Commune de LIVRON-SUR-DRÔME

MISE EN COMPATIBILITÉ DU PLU
AVEC LE
PROJET DE ZAC D'ACTIVITÉS « CONFLUENCE »

C – Compte-rendu de la réunion d'examen conjoint

RÉUNION D'EXAMEN CONJOINT
Mardi 13 novembre 2018 à 10 h 30
Compte-rendu

Modification du règlement graphique

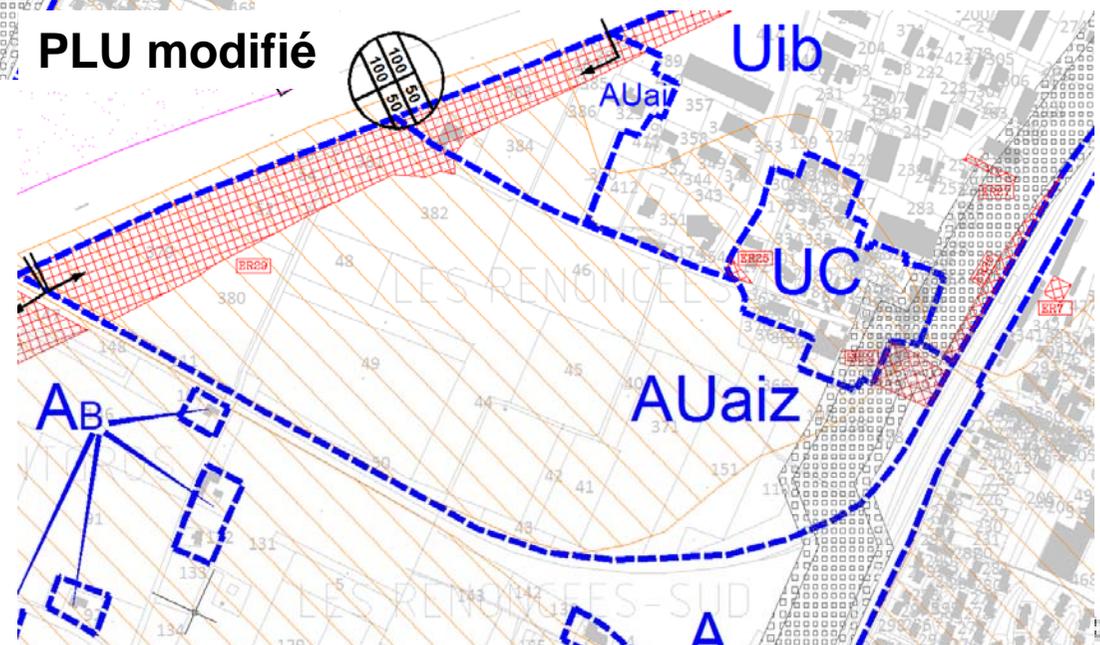
Classement en zone AUaiz de la zone AUai correspondant à la ZAC Confluence

Schéma de principe actuel

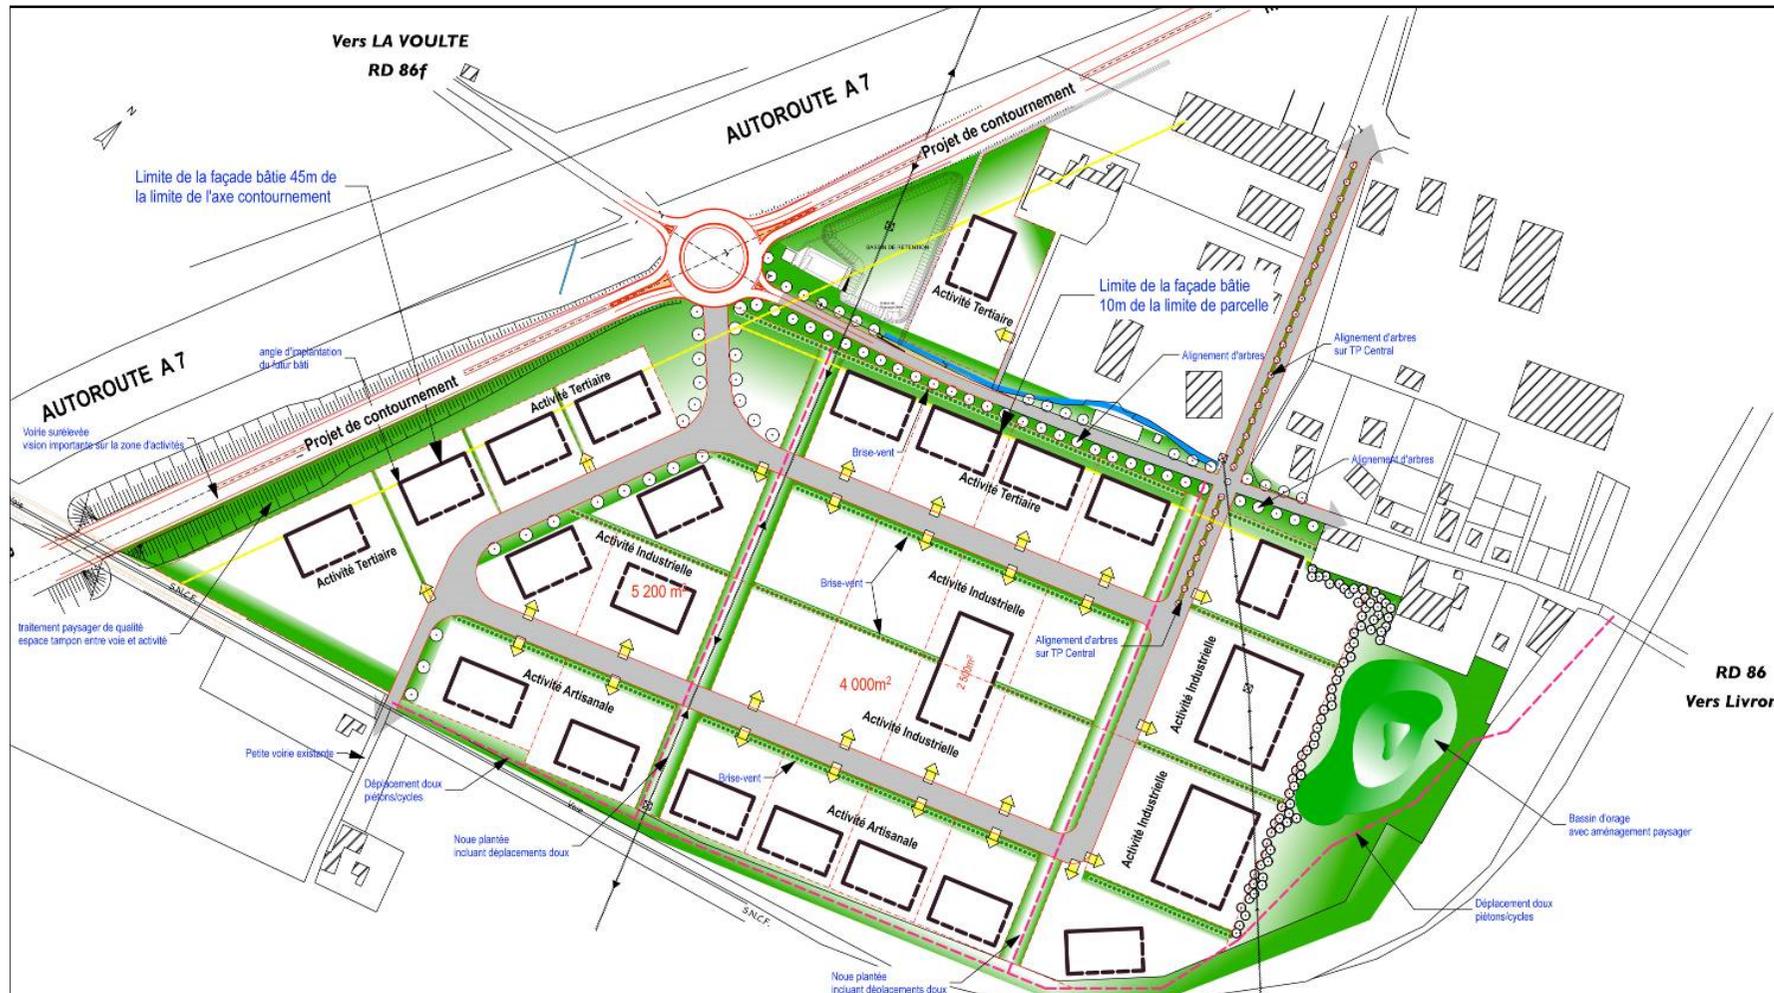
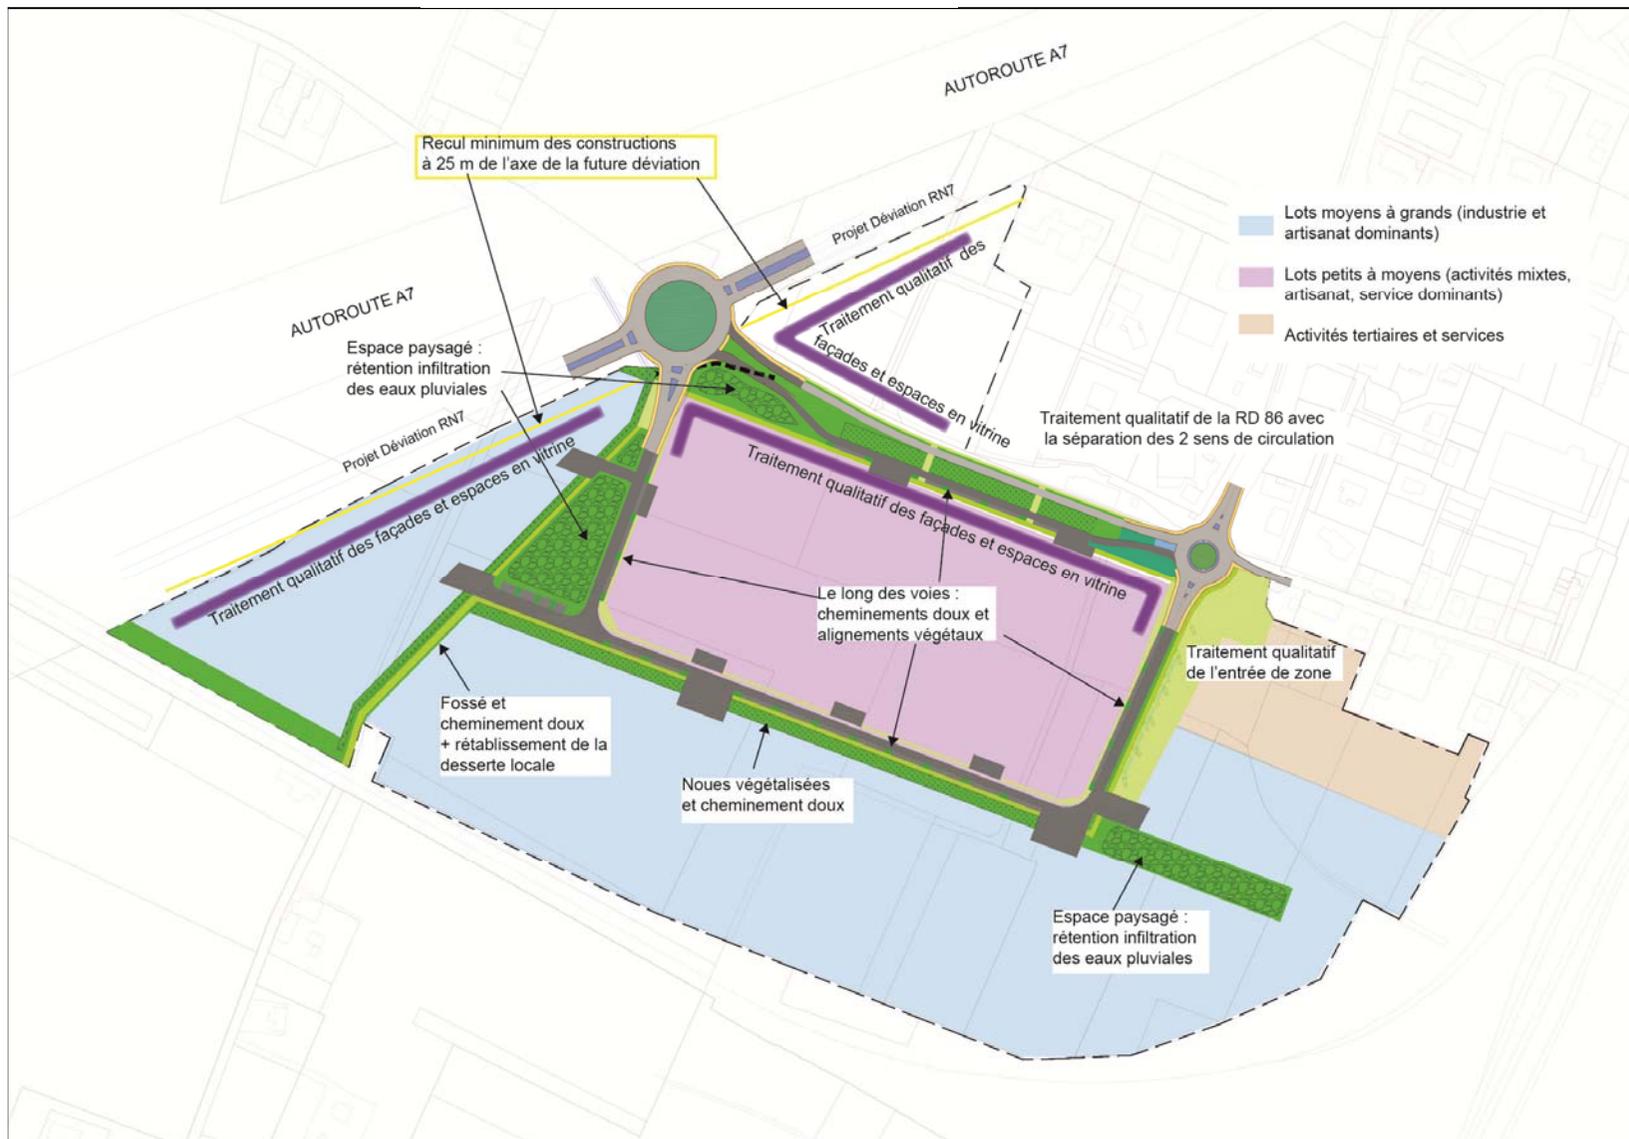
Modification des orientations d'aménagement

1. **Organiser la desserte de la zone d'activités** et les circulations véhicules par une voie de bouclage connectée sur la RD 86 :
 - à l'ouest au droit du futur giratoire sur la déviation d'une part ;
 - et à l'est au droit du carrefour d'entrée dans l'actuelle zone d'activités de Fauchetière au nord. **Ce carrefour va être ré-aménagé sous forme de giratoire ;**

2. **Tenir compte de la présence des lignes électriques** en installant, au droit de ces ouvrages, des espaces verts ~~cumulant plusieurs fonctions : stockage des eaux pluviales, circulations douces (piétonnières et cyclistes) et espaces verts de transition~~ **ou de transition.**

3. **Organiser le bâti en façade de la RD 86** en imposant une **bande d'implantation** ~~alignement~~ et des sens de faîtage ;
4. **Organiser le bâti en façade de la future RN 7**, en imposant un **recul minimum** ~~alignement~~ et des sens de faîtage

6. ~~Proposer~~ **Tenir compte de l'aménagement projeté du profil en travers de la RD 86** au droit de la future ZA (**dédoublage des deux voies de roulement par un espace central paysagé et cheminements doux**) afin de qualifier fortement l'entrée de ville de Livron.

7. ~~Compartimenter~~ **Organiser** la zone afin de grouper les activités par **gabaris** ou typologie (tertiaire, artisanat, industrie) et obtenir ainsi une homogénéité des volumes bâtis par secteur ;

Schéma de principe modifié
